－ 改善箇所説明図 －

エンジン制御装置 (ECM)

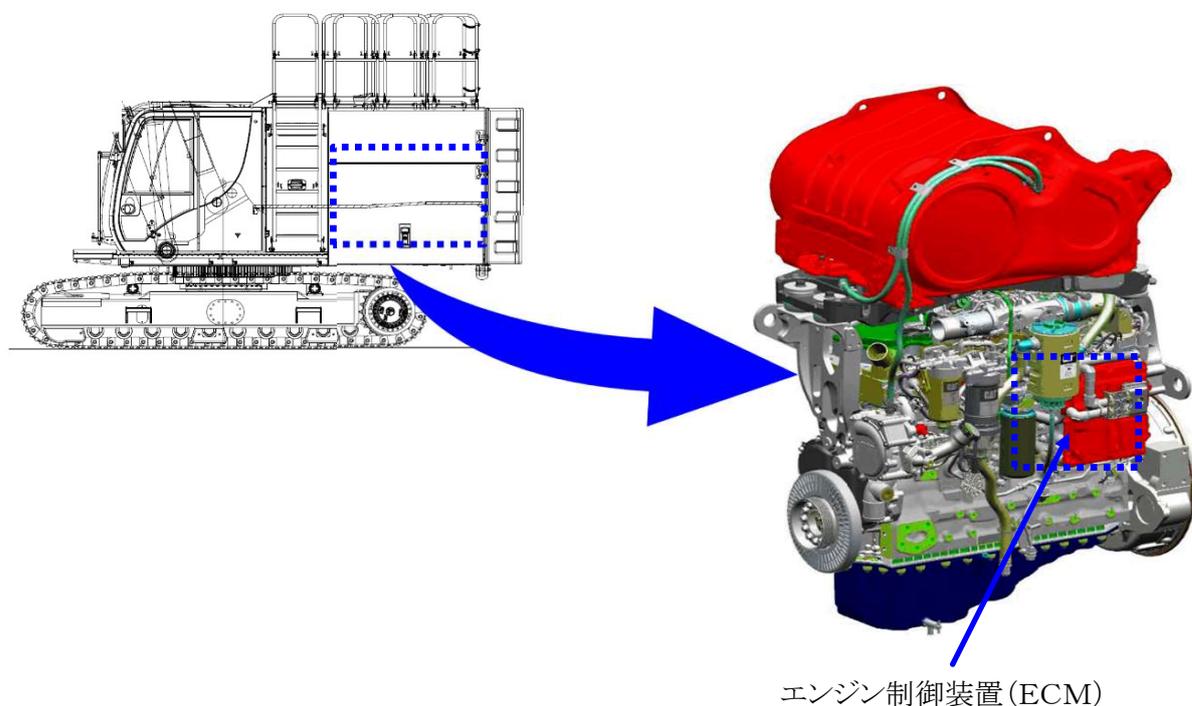
不具合発生箇所

尿素SCR特殊自動車において、エンジン制御装置 (ECM) が尿素SCRの異常状態を検知した場合、運転者に対して注意喚起・警報を行い、その後、段階的にエンジンの出力低下等の使用制限を行う構造を有しているが、段階的な使用制限のうち、第三段階の使用制限において、運転者への周知に際し、本来意図していた取扱説明書の記載内容 (50%トルク制限・エンジン回転数1000rpm制限) と異なる使用制限 (50%トルク制限のみ) がかかってしまう。

改善措置の内容

対象全車両において、本来意図していた使用制限構造を有する制御ソフトウェアに変更する。

改善実施済車の識別

所定位置の白色マーキングにより識別する。
